Reykjavík, 3. febrúar 2026
USK25110164

Sogavegur 206 – Byggingarleyfisumsókn

Lagt fram erindi frá afgreiðslufundi byggingarfulltrúa frá 9. desember 2025 þar sem sótt er um leyfi til þess að endurnýja þak og bæta við kvistum á efri hæð einbýlishúss á lóð nr. 206 við Sogaveg. Einnig er lögð fram umsögn skipulagsfulltrúa, dags. 3. febrúar 2026.

ÚTLIT - NORÐ-AUSTUR

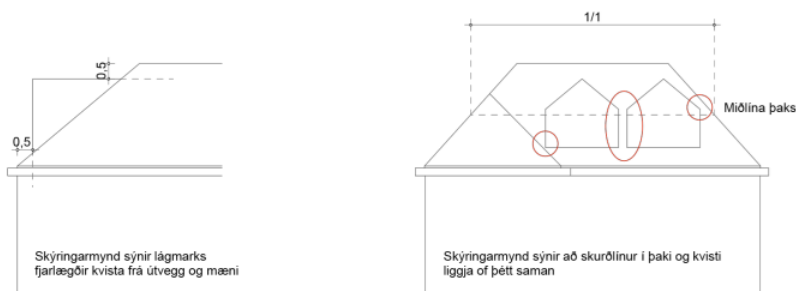
Í gildandi deiliskipulagi fyrir Sogaveg kemur fram að heimilt sé að „gera kvisti í samræmi við aldur og gerð húss og má samanlögð lengd þeirra ekki vera meira en helmingur af mænislengd þaks.“ Skipulagsfulltrúi gerir því ekki athugasemd við að gerðir séu nýir kvistir á þakið við endurgerð þess en fer þó fram á að stærð nýs kvists á norðausturhlið hússins verði endurskoðuð.

Kvisturinn liggur mjög nærri þakbrún hússins, í línu við útvegg til suðausturs. Þó lengd kvistsins sé í samræmi við núverandi kvist getur staðsetning hans ekki talist vera í samræmi við aldur og gerð hússins og raskar hann jafnvægi í þakinu. Í [leiðbeiningum](#) um þakbreytingar sem umhverfis- og skipulagssvið Reykjavíkur hefur gefið út kemur fram að kvistir ættu að vera dregnir inn frá útvegg um a.m.k. 50 cm og að „forðast ætti að staðsetja kvisti of nálægt öðrum kvistum, mæni, gaffli, þakbrún eða skurðpunktum þaksins“ (leiðbeiningar um þakbreytingar, bls. 9).

Skipulagsfulltrúi fer því fram á að stærð nýs kvists á norðausturhlið verði endurskoðuð þannig að hann falli betur að skilmálum gildandi deiliskipulags og taki mið af leiðbeiningum umhverfis- og skipulagssviðs. Það má t.d. gera með því að spegla stærð gagnstæðs kvists á suðvesturhlið yfir mæninn á norðaustur hliðina.
